ADMINISTRATIVE COMMITTEE  
FOR THE TIR CONVENTION, 1975

**TIR Executive Board (TIRExB)**

**NATIONAL CONTROL MEASURES**

**Transmitted by the government of Estonia**

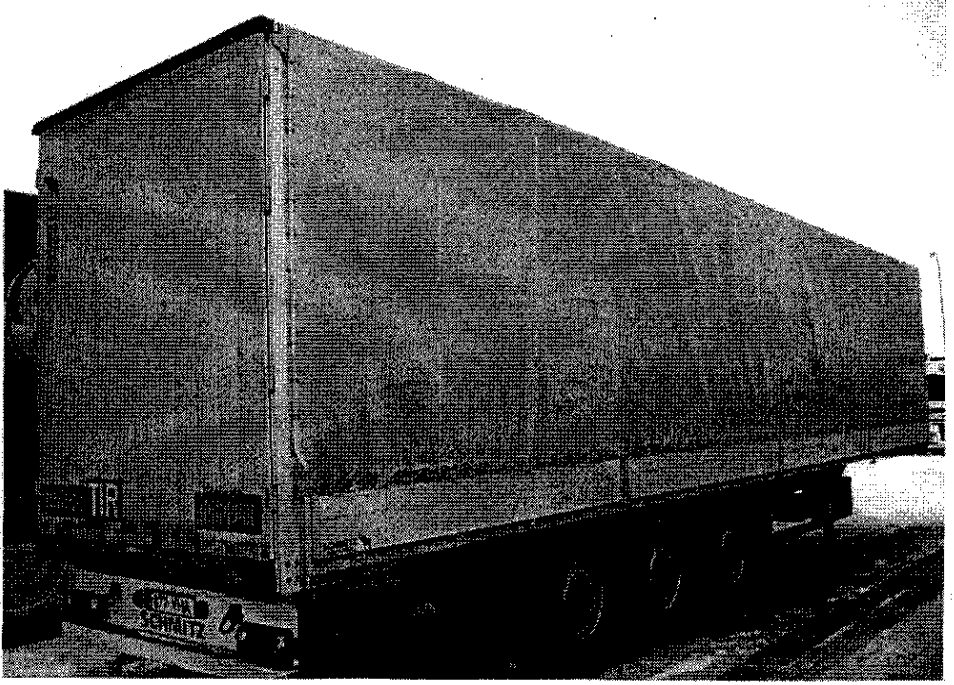
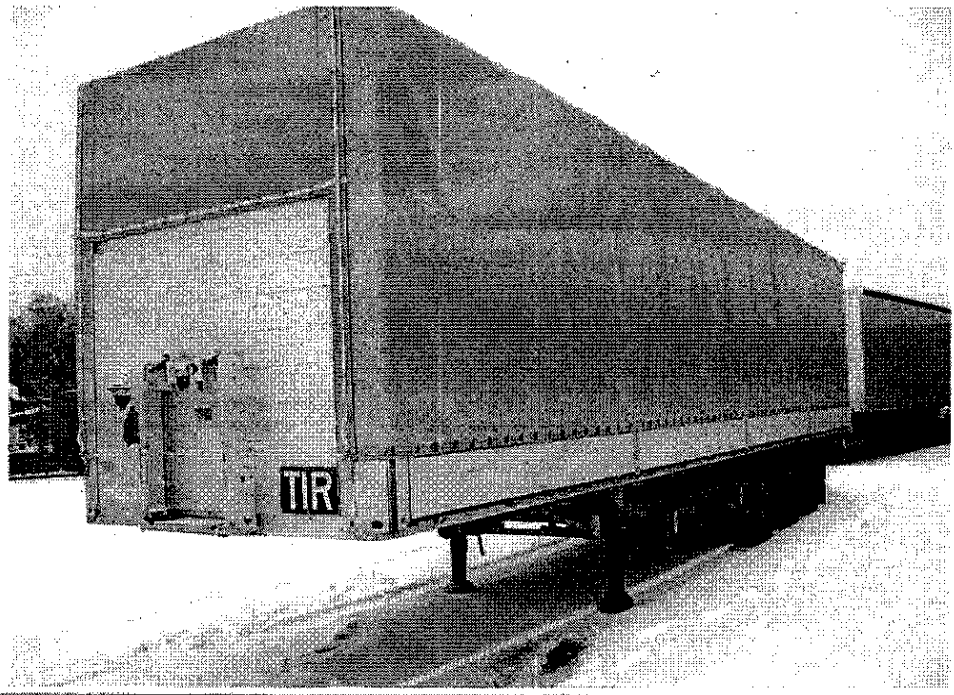
The vehicle concerned has been authorized in Germany, but the Estonian Customs authorities when, upon specific request by a carrier, re-examining the vehicle, have expressed doubt as to whether this type of vehicle conforms to the provisions of the TIR Convention, in particular those of Annex 2, Article 1 (c) and (d).

According to the information received, the specific type of vehicle floor is required, in accordance with German national legislation, to securely fix heavy objects with a weight over 20 tonnes.
